柏崎刈羽原子力発電所における平成 19 年新潟県中越沖地震時に取得された地震観測データの分析及び基準地震動に係る報告書の見直しについて（概要）

平成 20 年 9 月 22 日
東京電力株式会社

図2 F - B断層 断層長さの評価結果

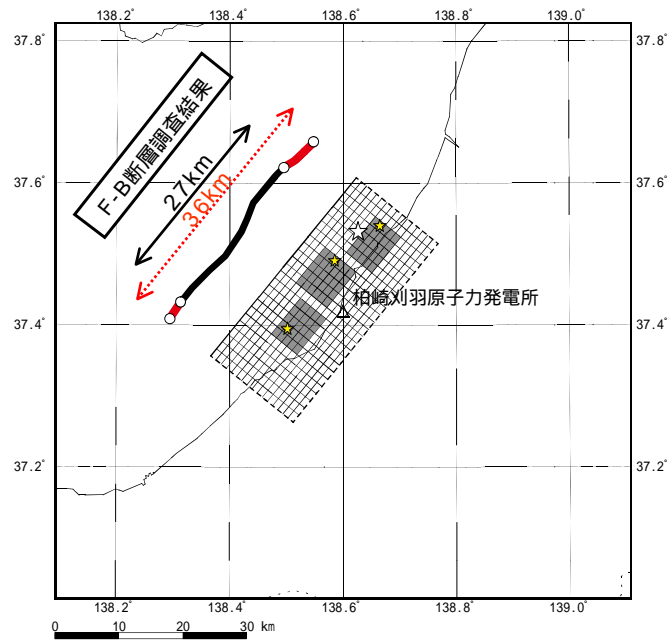
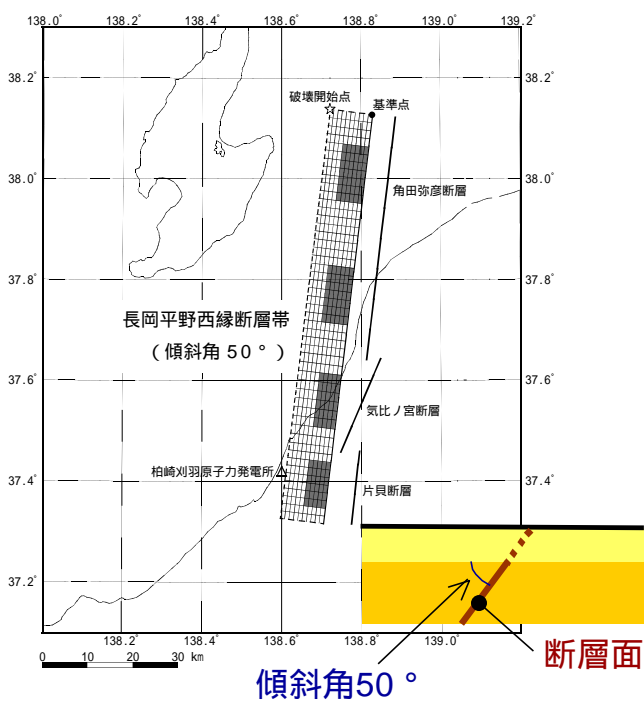
1．F - B 断層の不確かさに関する見直し

前回報告書では、F - B 断層の断層長さについて、地質調査結果より F - B 褶曲群の活動的な区間は約 27km であると考えられるが、安全評価上の不確かさとして、断層長さを約 34km と考慮していた。

今回は、「柏崎刈羽原子力発電所敷地周辺海域及び陸域の活断層に対する耐震・構造設計小委員会合同WGの検討状況の整理（案）」（平成 20 年 8 月 26 日、原子力安全・保安院）を踏まえ、F - B 断層の断層長さとして、活断層評価における断層長さの不確かさを考慮して、約 36km とすることとした。

また、F - B 断層の断層長さ 34km とした前回の評価結果と、36km とした今回の評価結果を比較したものを図 2 に、長岡平野西縁断層帯の傾斜角を 50° とした前回の評価結果と、傾斜角を 35° とした今回の評価結果を比較したものを図 3 に示す。

図3 長岡平野西縁断層帯 傾斜角の評価結果

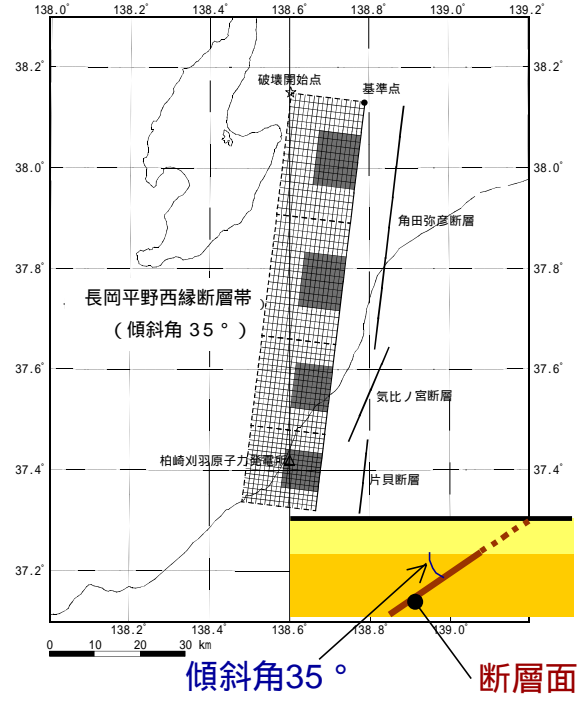
2．長岡平野西縁断層帯の不確かさに関する見直し

前回報告書では、地質調査結果より、長岡平野西縁断層帯を構成する角田・弥彦断層、気比ノ宮断層及び片貝断層は 3 断層が同時に活動したことを示唆する地形・地質情報が認められないこと等から、基本的にはそれぞれ単独で活動すると考えられるものの、地震調査研究推進本部による評価結果^{*2}等を参考に、長岡平野西縁断層帯の不確かさとして、これらの 3 断層が同時に活動する場合を考慮して断層長さを 91km と評価し、さらに

震源に関する不確かさとして応力降下量を標準の 1.5 倍と評価したケースを考慮していた。

今回は、委員会における審議内容等を踏まえた上で、「検討用地震による地震動の評価における震源モデルの不確かさの考慮について」(平成 20 年 9 月 4 日、原子力安全・保安院)に基づき考慮する不確かさの整理を行い、断層長さを 91km と評価した上で断層傾斜角の不確かさとして中越沖地震の知見に基づき 35° とするケースを追加して考慮することとした。

図4 1号機と5号機における基準地震動応答スペクトル

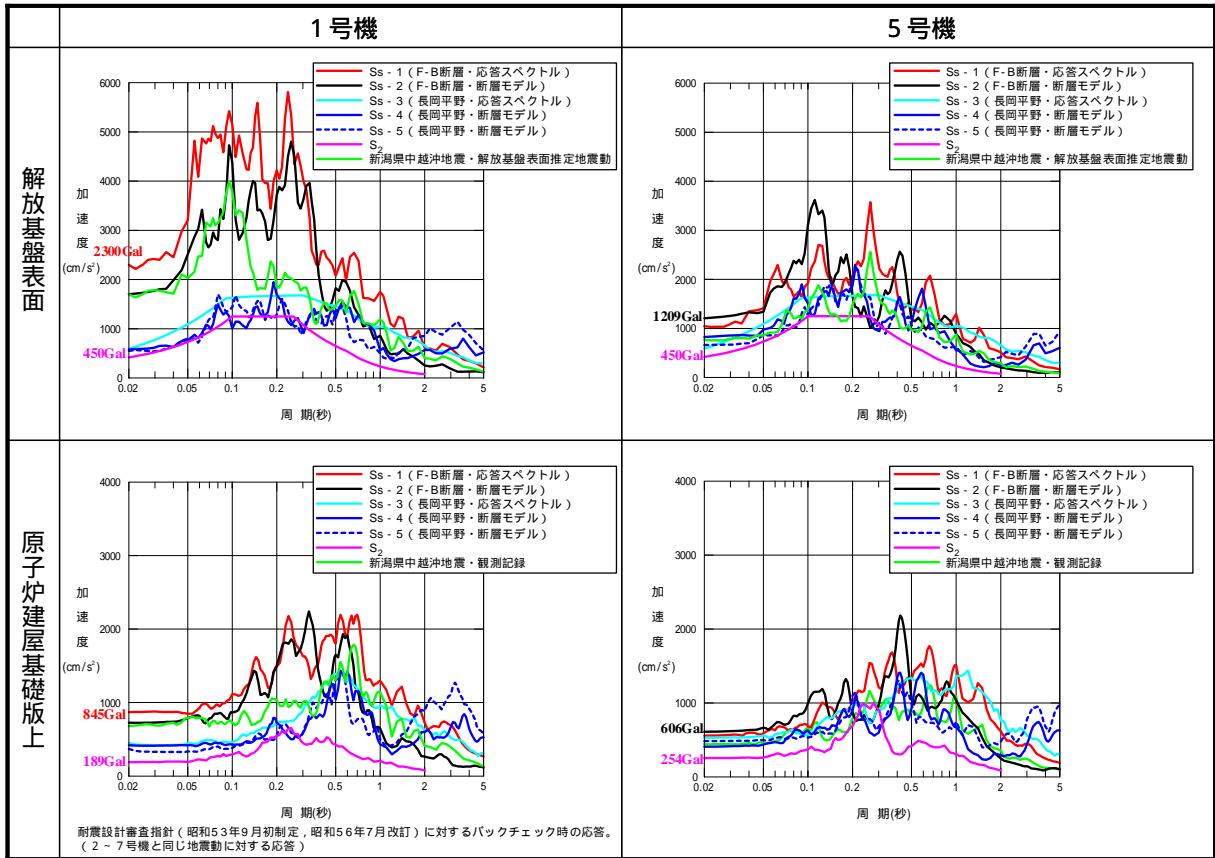
3 . 基準地震動 Ss の見直し

上記の見直しに伴い、基準地震動 Ss についても以下の通り見直しを行った。

- Ss - 1 (F - B 断層・応答スペクトル): 断層長さを 34km から 36km に変更
- Ss - 2 (F - B 断層・断層モデル): 断層長さを 34km から 36km に変更
- Ss - 3 (長岡平野西縁断層帯・応答スペクトル): 従来の検討に傾斜角 35° を加え評価
- Ss - 4 (長岡平野西縁断層帯・断層モデル): 従来から変更なし
- Ss - 5 (長岡平野西縁断層帯・断層モデル): 傾斜角を 35° としたケース

上記の内容を踏まえ、基準地震動を見直した結果、1 ~ 4 号機の解放基盤表面における基準地震動の最大加速度は 2,300 ガル、5 ~ 7 号機の解放基盤表面における基準地震動の最大加速度は 1,209 ガルとなった。

図 4 に 1 号機と 5 号機における基準地震動応答スペクトルの重ね書きを、表 2 に各号機における地震動評価結果を示す。
